EXTRAIT DU REGISTRE DES DELIBERATIONS DU CONSEIL MUNICIPAL

**RCEA
Mise à 2x2 voies**

RAPPORT DE PRESENTATION - DELIBERATION du 16.12.2010

**Projet d'accélération de la mise à 2x2 voies de la Route Centre Europe Atlantique RN79 – RN70
Itinéraire Montmarault-Mâcon-Chalon-sur-Saône**

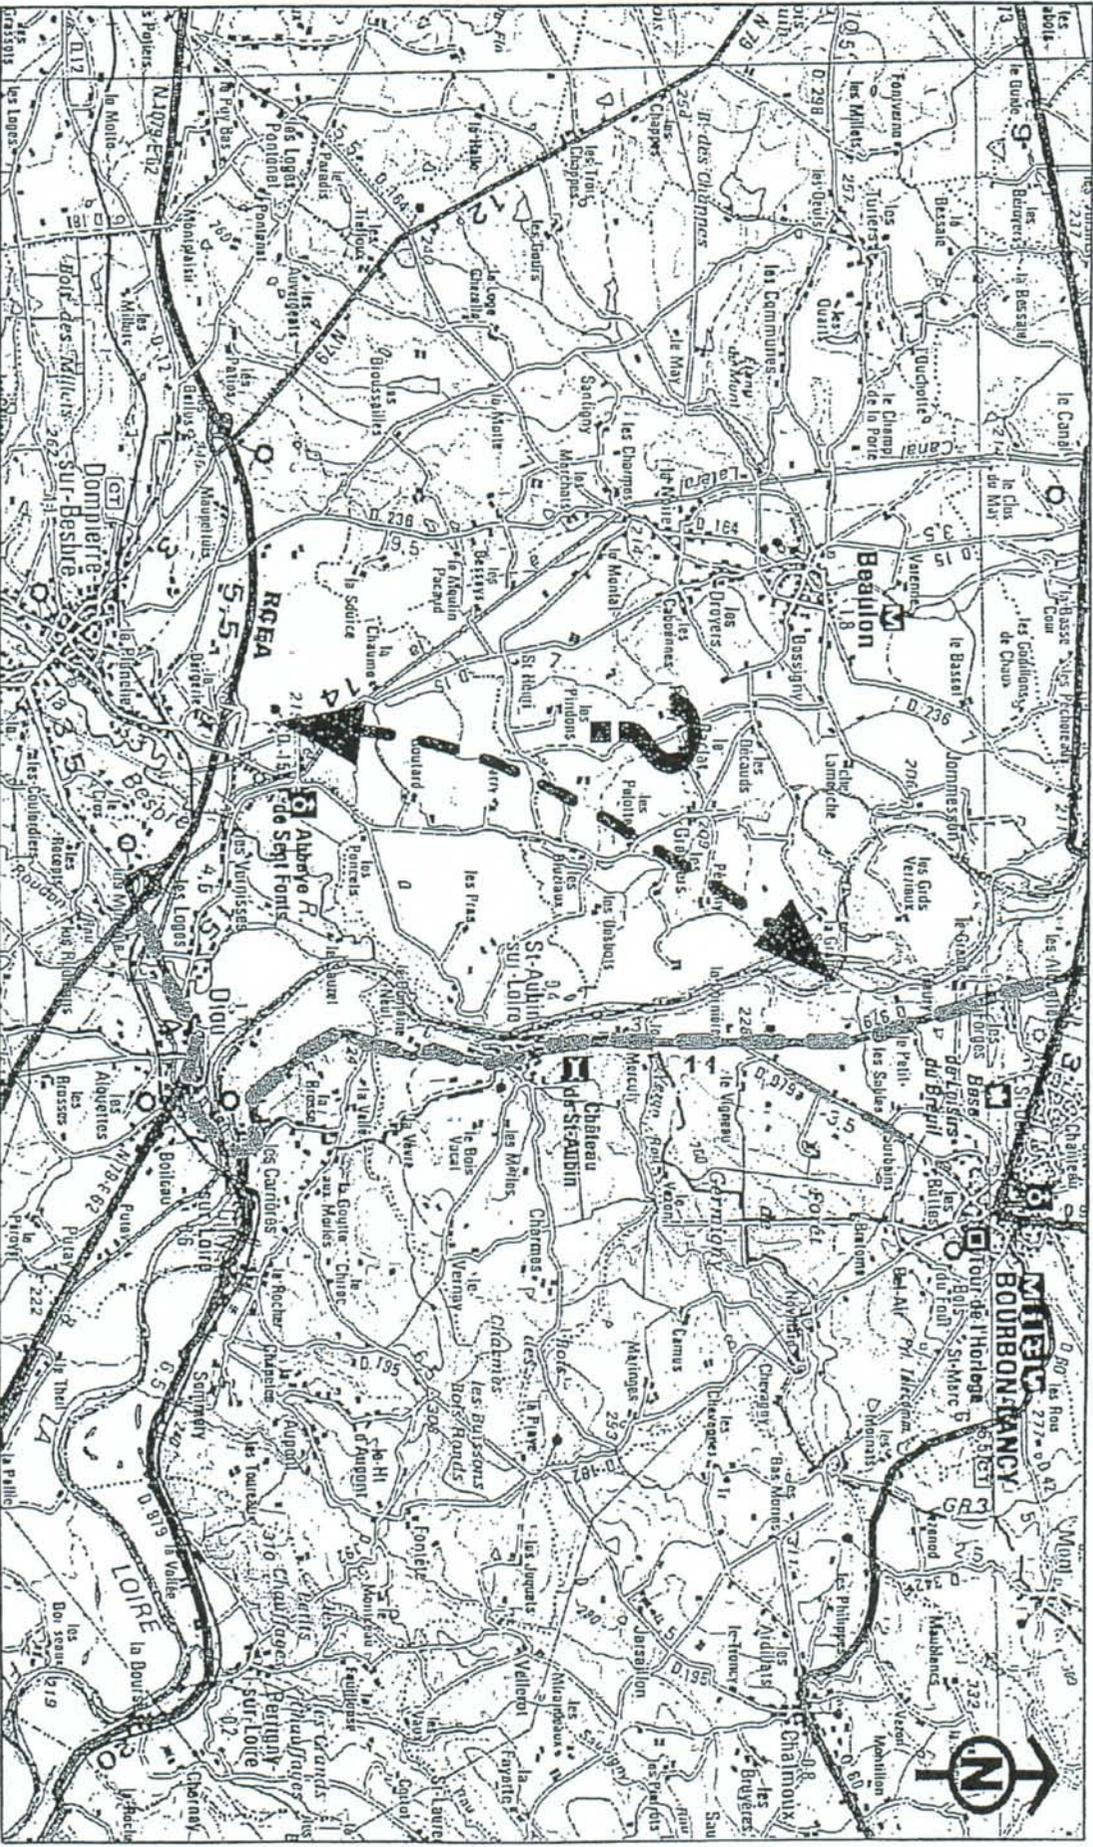
L'échangeur N° 10 à l'intersection de la RCEA et de la RD 55 assure la desserte de la ville de Dompierre-sur-Besbre ainsi que celle du pôle industriel de Sept Fonds, site d'implantation de la fonderie du groupe PSA. **(plan N° 1)**

Compte tenu de la nature de l'activité exercée par cette entreprise, premier employeur de ce secteur du territoire, de sa dépendance vis-à-vis d'une organisation logistique basée sur le transport routier et de la nécessité de lui maintenir un accès direct à une grande infrastructure de communication, il est impératif de conserver et d'aménager cet échangeur.

PLAN 1 bis

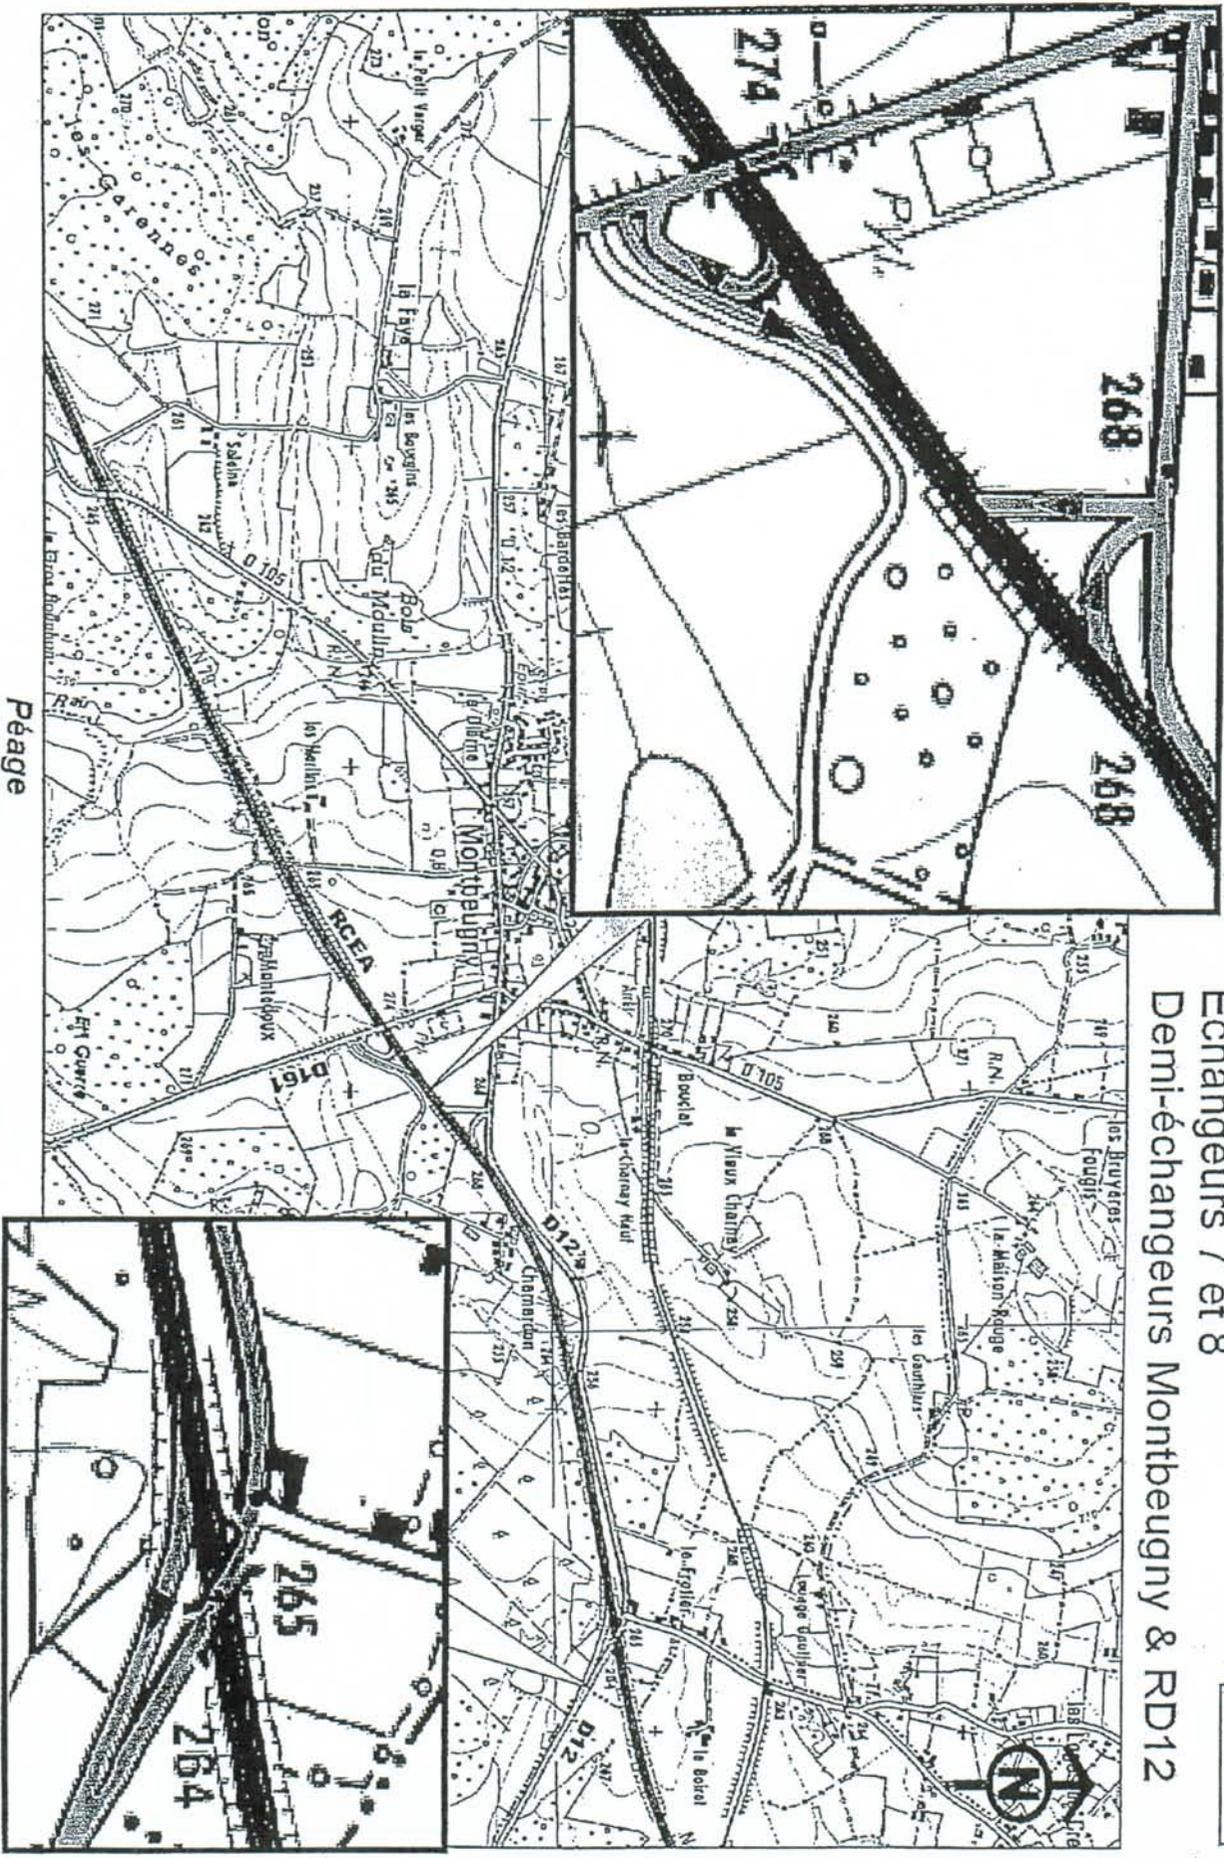
Dans ce contexte, la desserte de la ville de Bourbon-Lancy ainsi que celle du PAL devront également être étudiées. **(plan N°1 bis)**
